# LA EXPERIENCIA DEL GRUPO AEROPORTUARIO DEL PACÍFICO EN LA CERTIFICACIÓN DE AEROPUERTOS.

Ing. Carlos Menéndez López

# b) El Dictamen Técnico de la Verificación

# Señal de Punto de Visada:

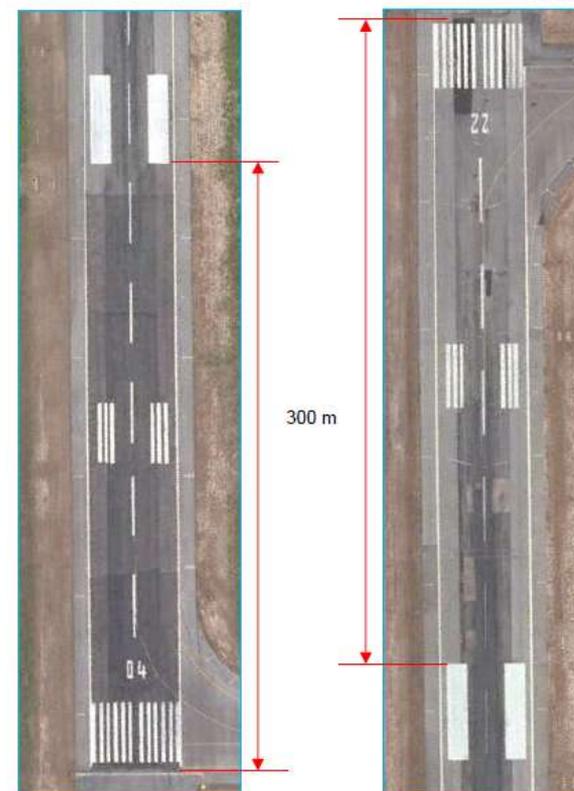
**NO CONFORMIDAD:** El emplazamiento de la Señal de Punto de Visada, no cumple con la distancia establecida por longitud de pista en el Anexo 14. Vol. I.

**El Operador:** Se cuenta con Sistema Visual Indicador de Pendiente de Aproximación.

**La AA:** Comprobar el correcto emplazamiento del Sistema Visual Indicador de Pendiente de Aproximación.

El Operador comprueba a través de un estudio con base en el Anexo 14 y Doc. 9157 Parte 4.

LA VEGETACIÓN PRESENTE QUE OCULTA ALGUNAS LUCES ES MANGLE.

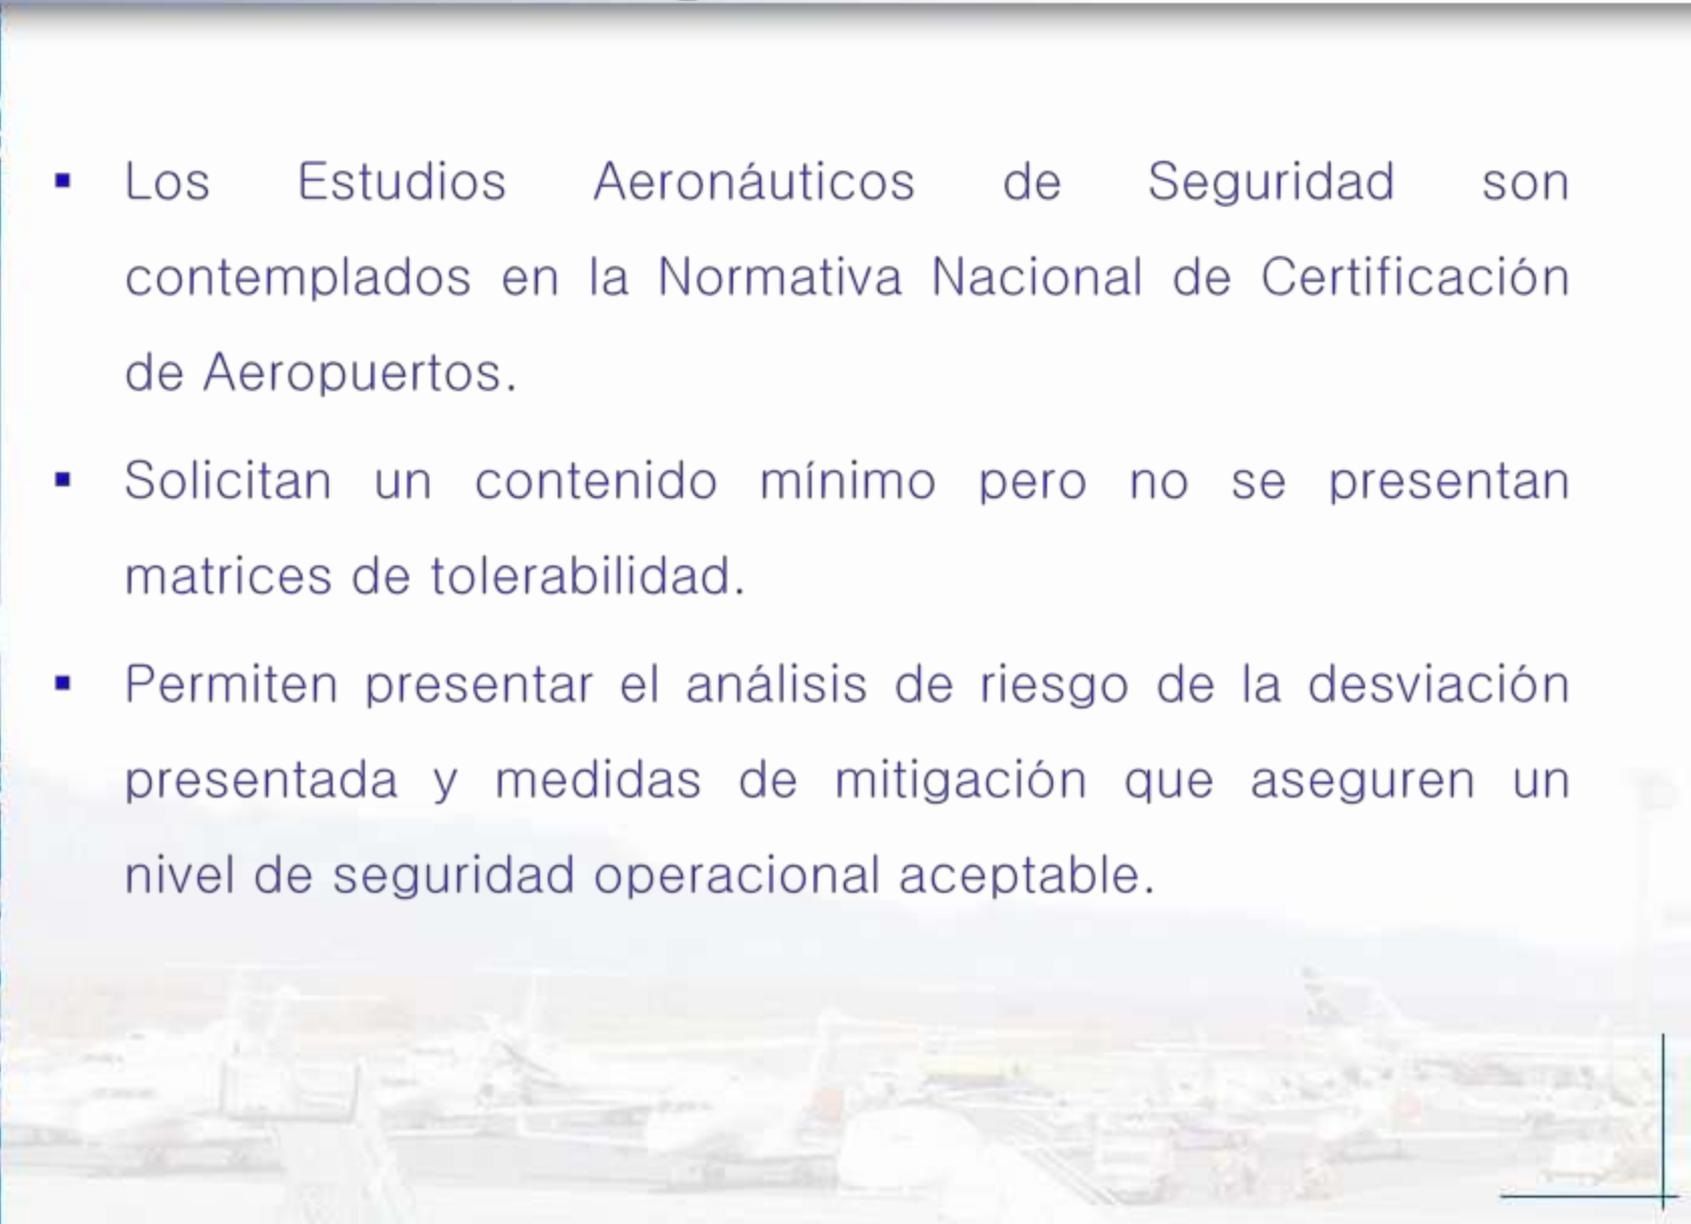
**NO CONFORMIDAD:** Las luces exteriores de barra transversal no se distinguen derivado de la presencia de vegetación, lo cual se pudo constatar desde la ubicación de la 3er barreta del lado del cercado perimetral hacia cabecera 04. (Fig. 1)

Las luces tienen heces de aves en la parte frontal de éstas. La luz central de la barra transversal se encuentra con un ligero ángulo de iluminación distinto a las demás luces.; esa misma luz, tiene una altura diferente respecto a las contiguas. (Fig. 2)

En la octava barreta en el sentido del mar hacia la Cabecera 04, se detectó que la base de la luz central es de PVC, material diferente a todas las demás. En la onceava barreta en el sentido del mar hacia la Cabecera 04, la luz central de la barreta no es frangible.(Fig 3).

El Operador: :EL MANGLE ES ESPECIE DE FLORA PROTEGIDA.

La AA: :Solicitar Autorización a la Autoridad Ambiental.

Resolutivo positivo: se procede a poda y mantenimiento del área de las luces.

# Incumplimiento: Anchura de las Franjas de Pista.

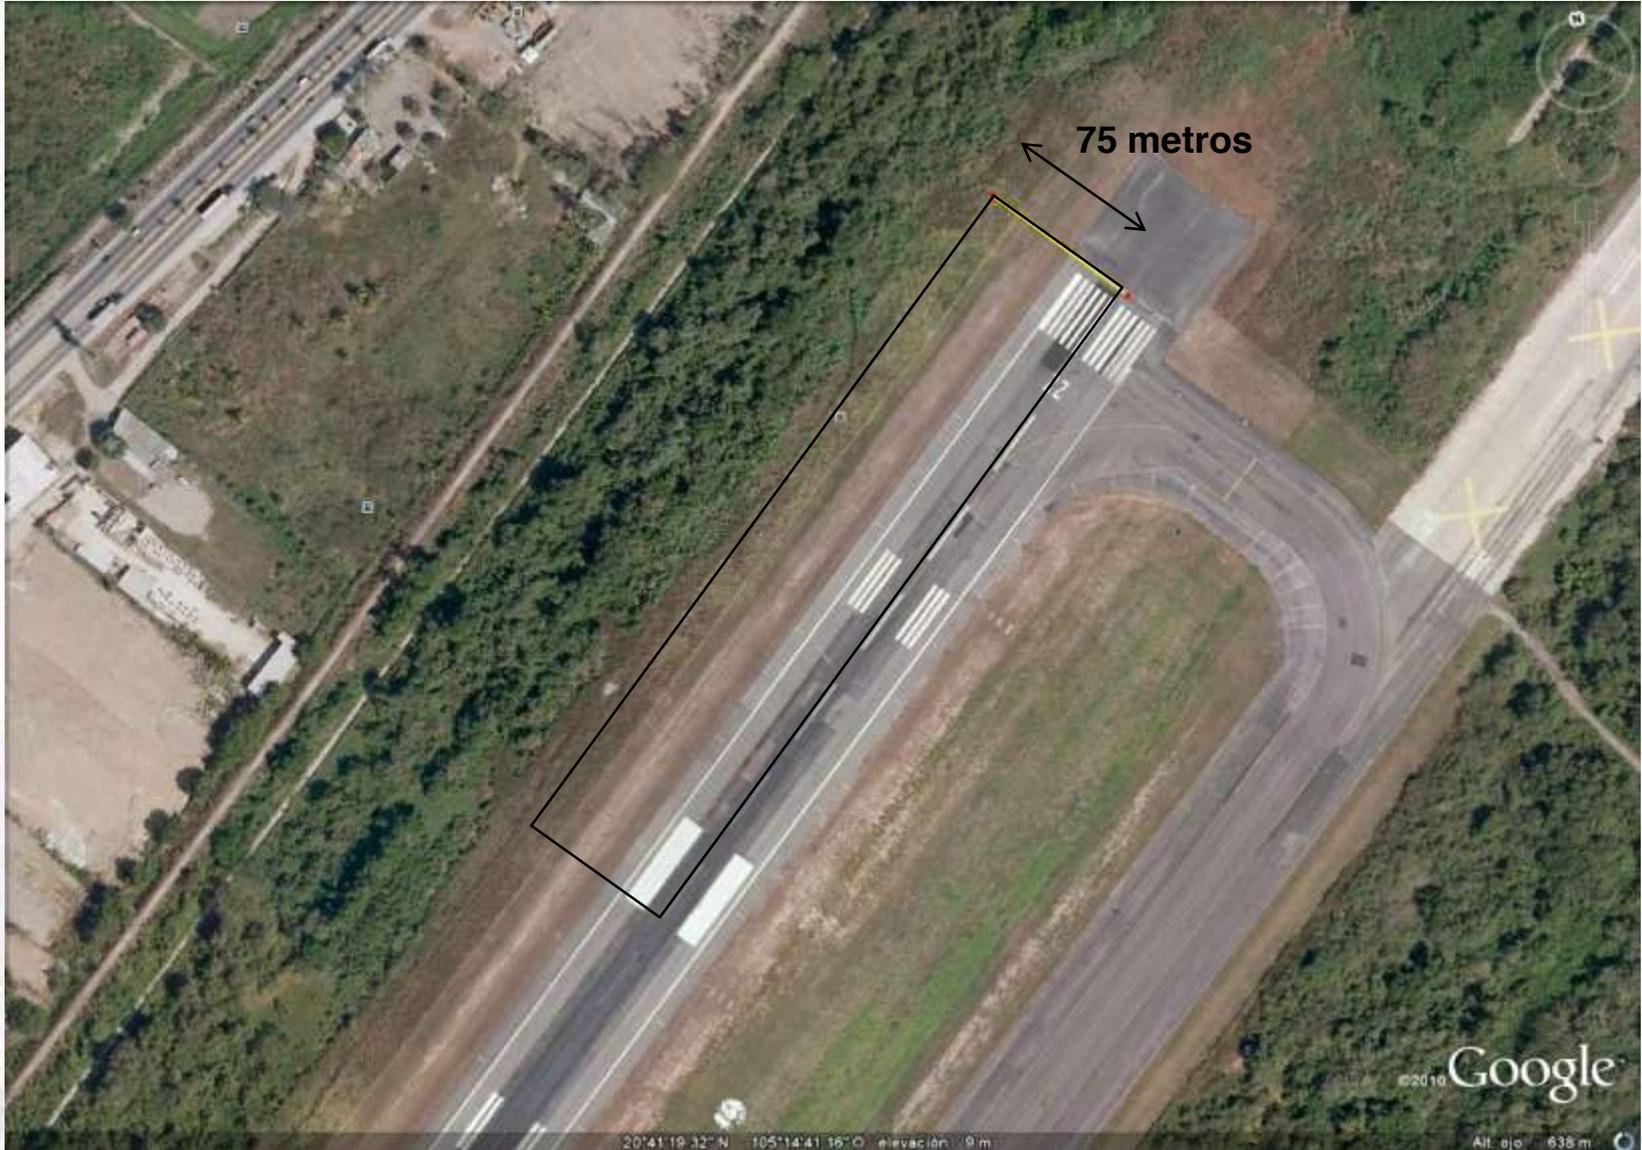
Caso PVR:  
• Aproximaciones de  
NO precisión  
(Recomendación).

# Resultados:

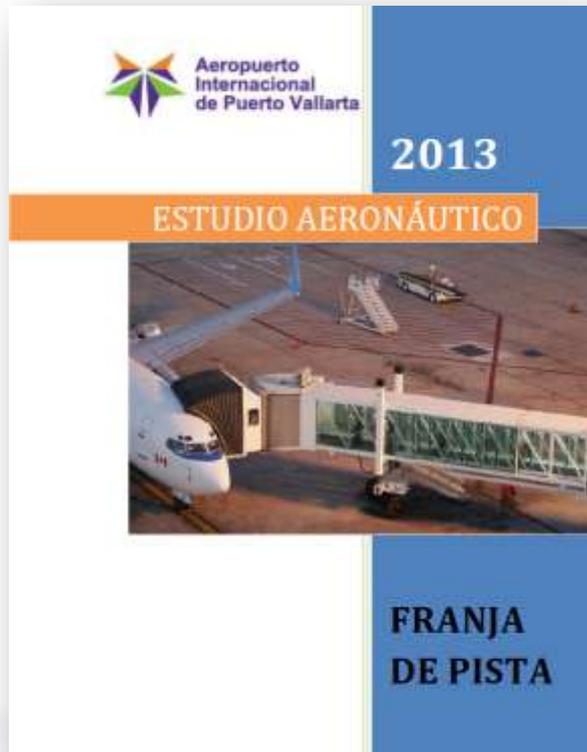
Excursión de pista lateral durante	Índice promedio de que suceda una excursión que sobrepasa los 75 m de franja por operación
Aterrizaje	$0.98 \times 10^{-7}$
Despegue	$0.3125 \times 10^{-7}$

En revisión por parte de la A.A.
